美浜発電所第3号機  
高浜発電所第1,2,3,4号機  
火災感知器増設に係る  
設計及び工事計画認可申請

コメント回答について

2022年11月  
関西電力株式会社

<11/21 ヒアリングコメントNo.12-3,12-4,12-5> (火災区域/区画)

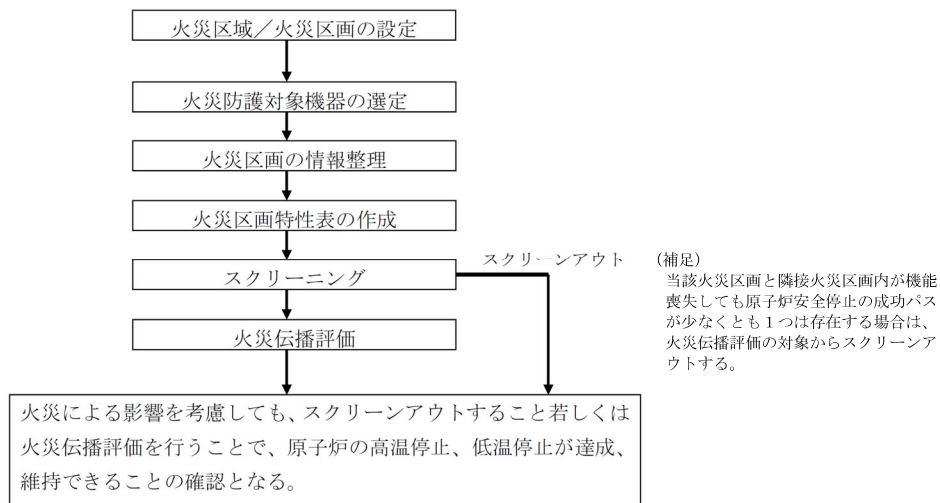
- ① 火災区域が変更となる箇所が火災区域の要件を満たしていることと、除外部分に火災防護上重要な機器がないことを説明すること。(T34,M3)
- ② 火災区域の対象外とする上屋について、変更後においても耐火壁の境界で区切られることを説明すること。(表17-4、5 壁の配置状況) (T34,M3)
- ③ 火災区画を別の火災区画に設定する箇所については、火災影響評価の流れで説明すること。(M3)

換気空調設備の上屋について、大飯発電所3,4号機では火災区域及び火災区画の対象外と整理したことを踏まえ、設計の考え方を統一する観点から、美浜発電所3号機及び高浜3,4号機の上屋を火災区域及び火災区画の対象外に見直すこととしていたが、必要性について改めて検討した結果、本見直しは今回の火災感知器バックフィット対応において必須ではないことを踏まえ、本件については取り下げることにした。

脱塩塔室の上室部分に係る火災区画の変更について、火災影響評価の再評価結果を第1-1図の火災影響評価のフローに沿って説明する。
